改善箇所説明図

【品保26-012】

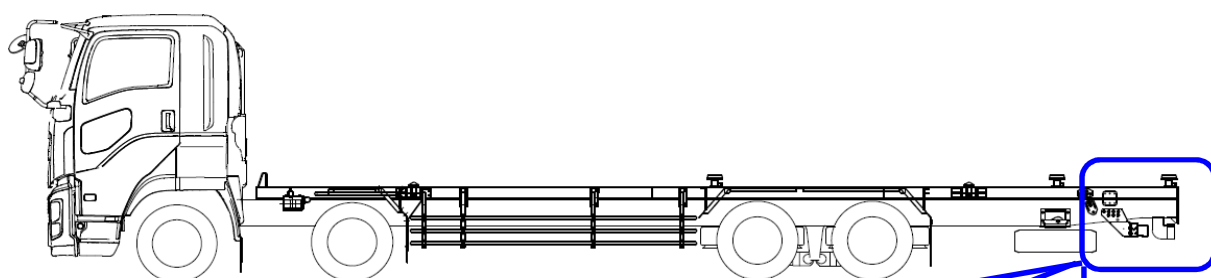
| | タイプA 鋼製バンパー + バンパースペーサ | タイプB アルミ製バンパー | タイプC 鋼製バンパー |
| 改善前 | スペーサ:75 304 | スペーサなし 312 | スペーサなし 309 |
| 改善内容 | バンパースペーサ変更 75mm→90mm | ステー50mm前方へ移設 + バンパースペーサ65mm | ステー50mm前方へ移設 + バンパースペーサ65mm |
| 改善後 | スペーサ:90 289 | スペーサ:65 297 | スペーサ:65 294 |

【不具合の内容】

スワップボディコンテナキャリアにおいて、突入防止装置の設計が不適切なため、車体後面から取り付けることができる自動車の後端に近い位置となるよう当該突入防止装置が取り付けられておらず、保安基準に適合しない。

タイプA バンパースペーサの変更

タイプB ステーの移設+バンパースペーサの追加(アルミバンパー用)

タイプC ステーの移設+バンパースペーサの追加(鋼製バンパー用)

【改善の内容】

全車両、バンパースペーサを変更、または、バンパーステーの移設およびバンパースペーサを追加し、突入防止装置の取付位置を適切な位置に修正する。
